改善箇所説明図

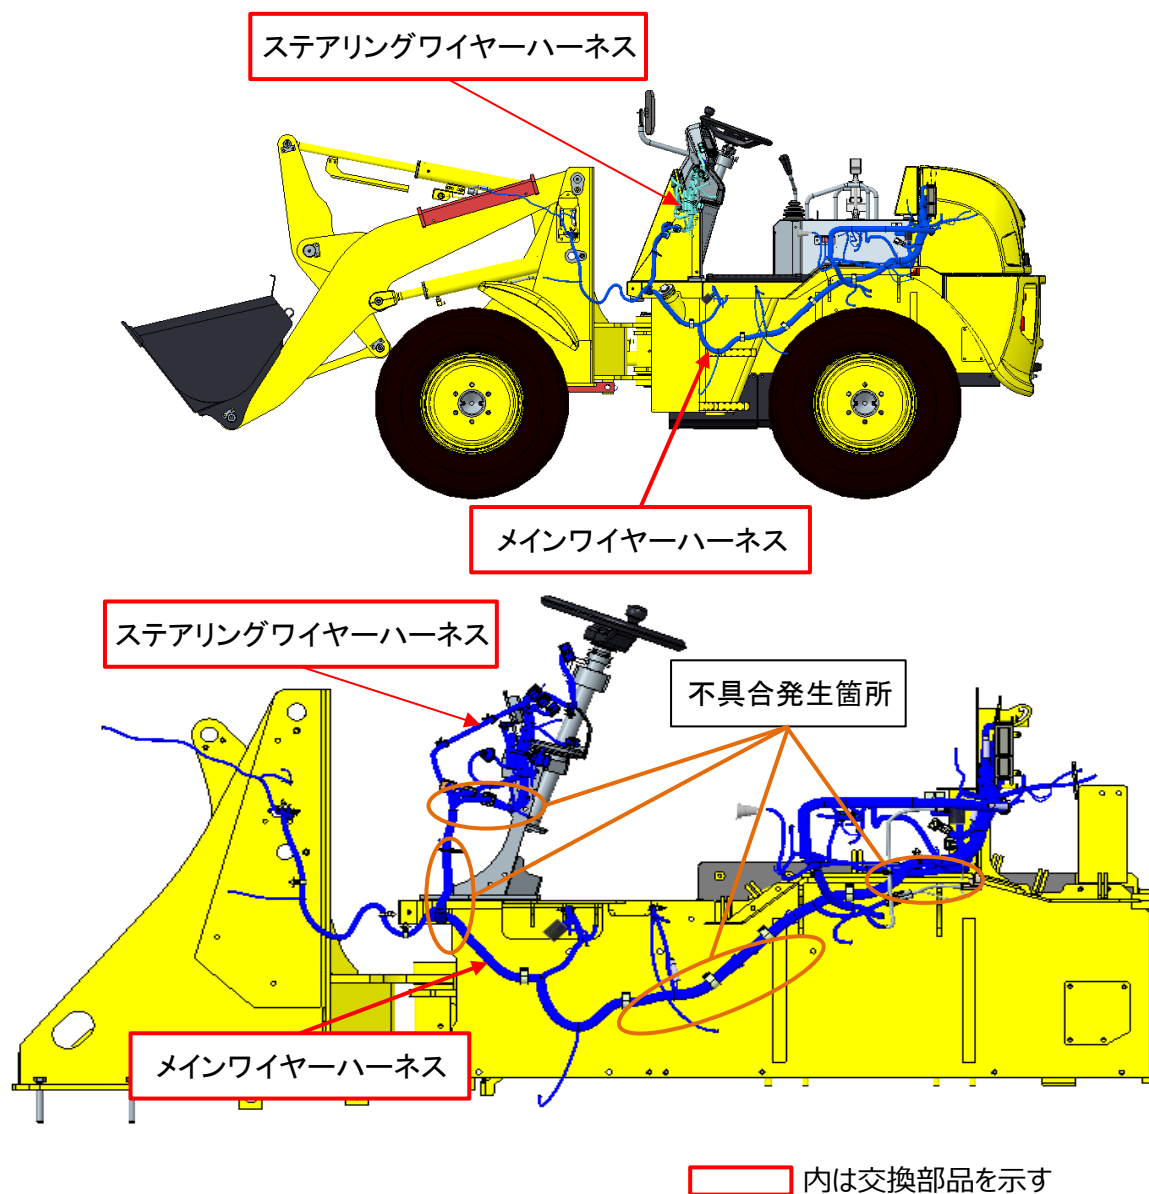
不具合発生箇所

不具合の内容

ショベルローダのワイヤーハーネスにおいて、止水処理が不適切なため、ジョイント部から水が浸入するものがある。そのため、防水コネクタ内部が腐食し、そのままの状態で使用を続けると、通電しなくなり、エンジンが始動できなくなるおそれがある。

改善の内容

全車両、ワイヤーハーネスを対策品に交換する。

識別

フロントフレーム左側支柱部にステッカー No. 4672 を貼り付ける。
